Esse relato diz respeito a um lote que está em processo de parcelamento do solo na região norte de Maringá (As seguintes coordenadas podem ser usadas como referência: -23,39°S -51,886°W). Local do loteamento, e do desvio do canal:

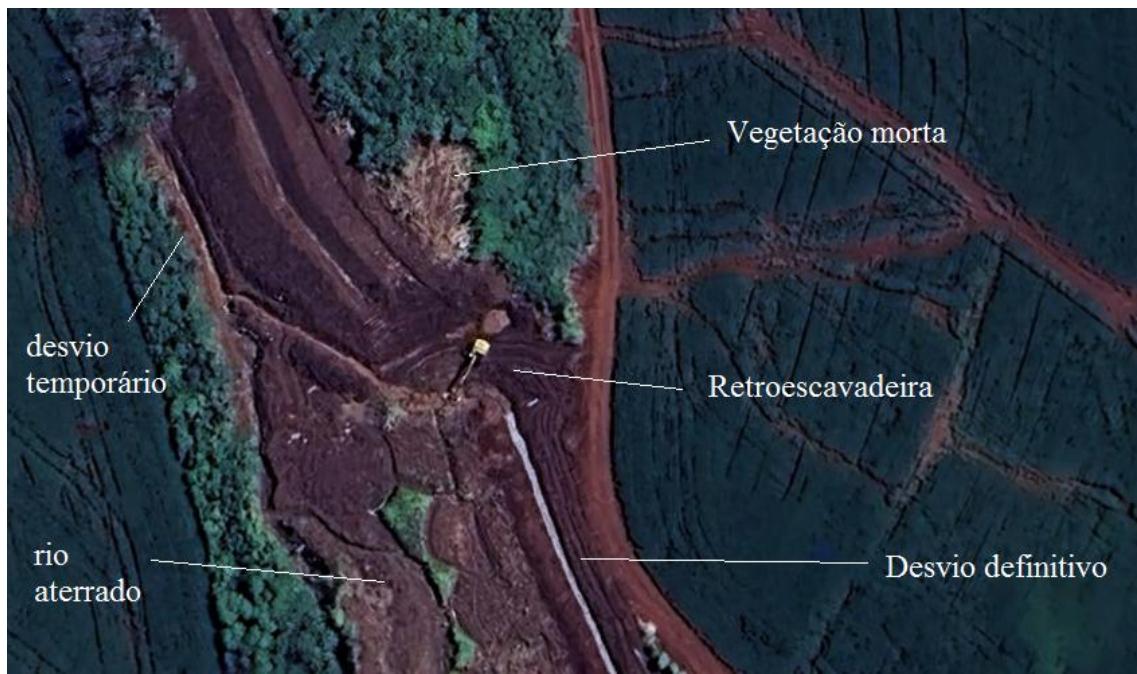
Uma série de problemas ambientais estão ocorrendo na área, atualmente. Primeiramente, há rumores de que as intervenções que estão ocorrendo no rio foram feitas por uma questão de aumentar o lucro do empreendimento. Os loteadores teriam percebido, pela geometria do lote, que se mudassem o rio de lugar, movendo a APP, conseguiram “encaixar” mais alguns lotes. Na Imagem abaixo, deixei marcado onde o rio foi aterrado e para onde o rio foi desviado (desvio definitivo).

Além do aterro do rio e alteração de seu curso, estão sendo feito obras para canalização, para fixar o leito do canal, por mais de 300 m. Para a realização dessas obras foi feito um desvio temporário, como deixo marcado na figura anterior.

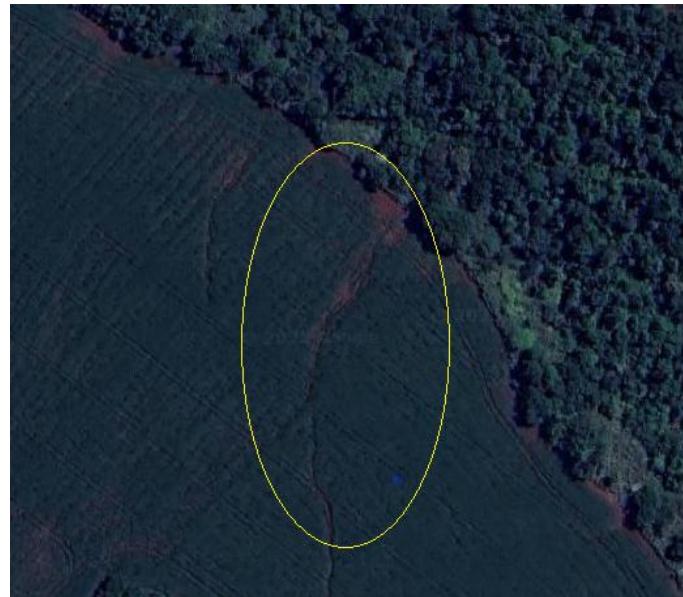
Ao longo do lote há uma série de erosões lineares, por conta da falta de cuidado com as curvas de nível, possivelmente porque não há mais grande interesse agrícola na área, já que ela será loteada. Observar que algumas dessas erosões estão findando justamente no canal desviado. Assim, o solo, a matéria orgânica, os fertilizantes e agrotóxicos que estão na lavoura estão sendo carreados diretamente para o rio.

Vejo como necessário:

- 1) Realizar o controle da erosão em todo o lote, nas áreas agrícolas;
- 2) Realizar um estudo aprofundado para averiguar quais foram os verdadeiros motivos para a realização dessa obra, e verificar quais foram os consultores que fizeram a proposta, bem como os responsáveis pela emissão da licença ambiental (possivelmente IAT, regional de Maringá);
- 3) Contabilizar os impactos ambientais causados;
- 4) Verificar quais são as formas de mitigação e compensação cabíveis (notar que alguns impactos são irreversíveis, como o solo erodido que foi levado pelo rio);
- 5) Verificar se, de fato, toda a obra foi feita para se “ganhar lotes”. Se sim, minha sugestão para aplicação de multa é o dobro do valor de mercado atual dos lotes que teriam sido “ganhos”.
